监 理 通 知 单

工程名称：王派汽车 4.70MWp 分布式光伏电站项目 编号：WPQC-ZHJL-002

事由： 关于箱逆变及预制仓基础混凝土浇筑施工不规范问题

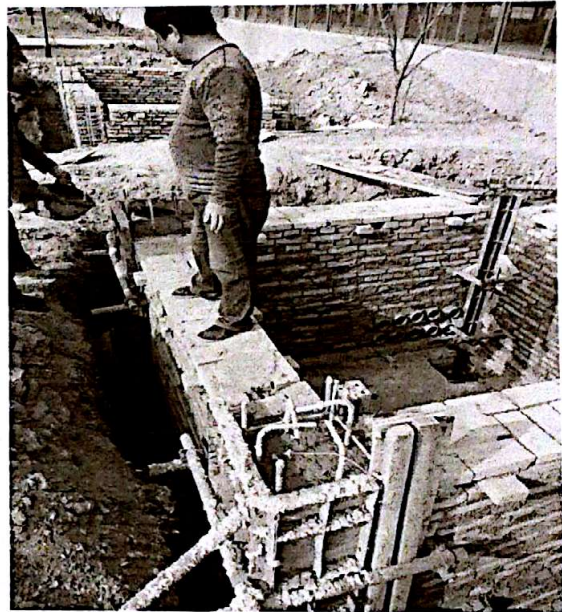
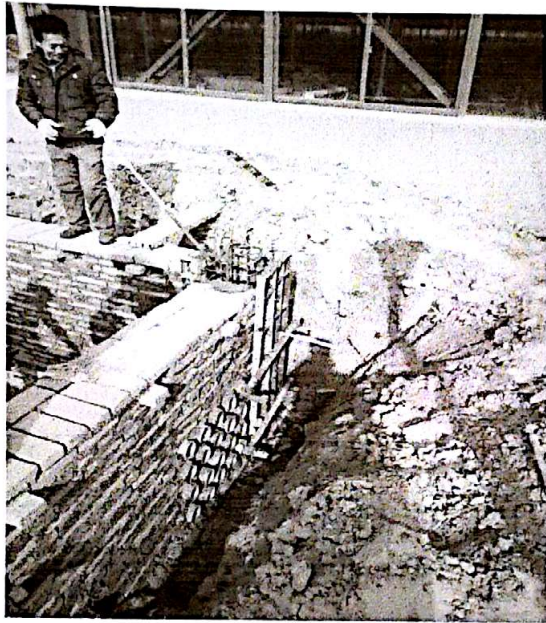
内容：经监理 2 月 15 日现场巡视发现你单位在箱逆变及预制仓基础混凝土浇筑时现场未准备振动棒，严重影响混凝土浇筑质量，并且发现部分基础拆模时间不符合规范要求，现要求你单位严格按照施工规范要求施工，保证施工质量。
